ODPOWIEDŹ NA ZAPYTANIE WYKONAWCY DOTYCZĄCE SIWZ

w postępowaniu o udzielenie zamówienia prowadzonego w trybie przetargu nieograniczonego na wykonanie termomodernizacji budynku mieszkalnego przy ul. Lwowskiej 53 w Zamościu. Nr sprawy - 5/PN/WM/r.b./2009

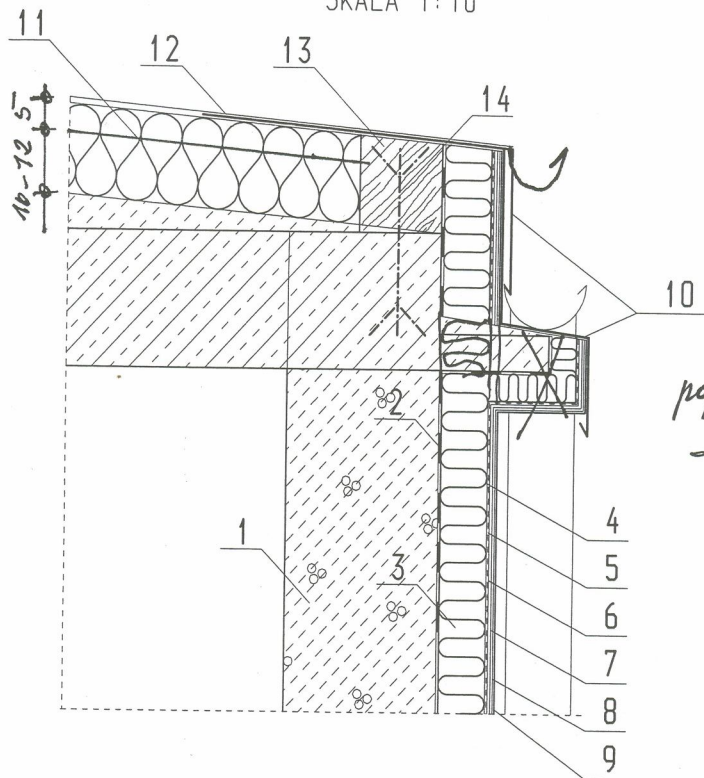
4. Prosimy o wyjaśnienie rozbieżności pomiędzy Projektem Budowlanym, Opisem Technicznym a Przedmiarem Robót. Projekt Budowlany na rys. A17 i Opis Techniczny w pkt. 5.2 i 5.4.1 jako izolację termiczną stropodachu zakłada styropian ekstrudowany/?/ natomiast Przedmiar Robót w póź. 17 i 18 styropian EPS 200-036 ekspandowany/?/. Styropian ekstrudowany jako materiał o obniżonej nasiąkliwości przyjęty został w póź, 51 Przedmiaru Robót jako izolację cokołów. Czy docieplenie stropodachu ma być również wykonane styropianem ekstrudowanym?

6. Czy Zamawiający przewiduje wykonanie nowych obróbek blacharskich ścian kolankowych i kominów? Przedmiar Robót nie uwzględnia wykonania nowych obróbek natomiast jest to niezbędne ze względów technologicznych o czym wspomina również pkt 8 Opisu Technicznego.

W załączeniu przedkładamy poprawiony rysunek dotyczący poruszanego problemu. Należy zastosować Styropian parking (dawny EPS-200-036) w dwu warstwach. Pierwsza 10 cm lub 12 cm bez laminatu, druga jednostronnie laminowana grubości 5 cm . Jako warstwę ocieplającą cokół zastosować Styropian Silver fundament.

Wg rysunku zamiennego, do likwidacji idzie gzyms w poziomie dachu. W związku z tym obróbki blacharskie gzymsu nie będą realizowane, w zamian można je będzie wykorzystać w innych sytuacjach. Szczegółowe rozliczenie nastąpi w trakcie robót. Dla celów ofertowania przyjąć ilości z przedmiaru.
